Projet éolien des Ailes du Gâtinais

Mémoire en réponse à l'avis de la MRAe
Février 2023

Mémoire en réponse à l'avis de la MRAe du 18 novembre 2022

Avis délibéré
sur le projet de parc éolien des « Ailes du Gâtinais »
sur le territoire de la commune de Varennes-Changy (45)
Autorisation environnementale

Carte 25 : Localisation du projet

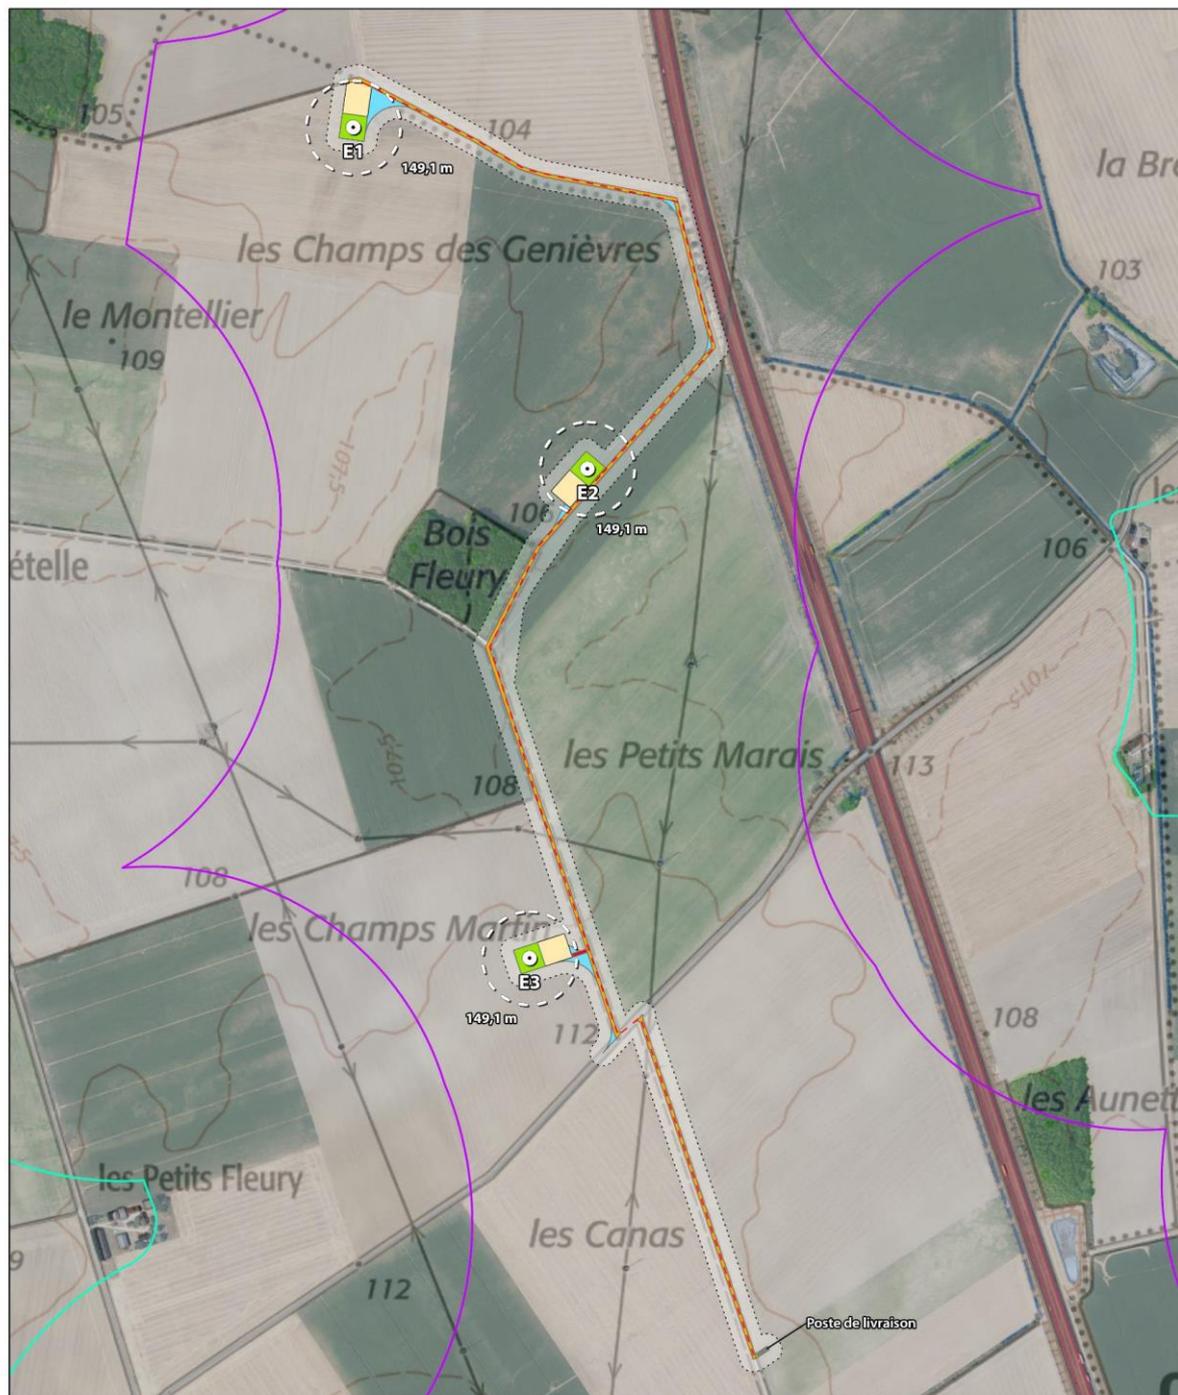
« En phase de travaux, l'accès aux éoliennes et au poste nécessitera des zones de dégagement temporaires pour l'acheminement des éléments des éoliennes. Compte-tenu du caractère humide des sols à l'est du Bois Fleury au niveau de l'éolienne E2, les virages à ces endroits auraient nécessité un aménagement avec l'utilisation au sol de plaques à haute résistance. Au final, cette solution ne sera pas retenue (étude d'impact, page 147). Le transport des pales entre les éoliennes E3 et E2 à proximité du Bois Fleury sera assuré par un système appelé « blade lifter » permettant de transporter la pale non pas à plat mais relevée avec un angle pouvant aller jusqu'à environ 70°. Ce système permet de manœuvrer avec des virages plus serrés. L'utilisation de ce dispositif permet de réduire l'emprise des aménagements au sol nécessaire pour le transport des composants. En revanche l'ensemble des pièces du dossier, n'a pas été mis à jour pour prendre en compte ces modalités de transport. **Il conviendra de ce fait de mettre en cohérence l'ensemble des pièces du dossier (notamment les différents plans).** »

En conséquence et suivant la demande formulée plus haut par la MRAe, les pièces du dossier notamment les cartes du volet biodiversité ont été modifiées suite à la suppression dudit aménagement en plaque de roulage. De même, la mesure de réduction en phase chantier au

Les cartes du volet biodiversité modifiées suite à la suppression de cet aménagement temporaire spécifique sont les suivantes : carte 25 p. 90, carte 26 p. 97, carte 27 p. 98, carte 28 p. 101, carte 29 p. 110, carte 30 p. 120, carte 35 p. 150 et carte 36 p. 151.
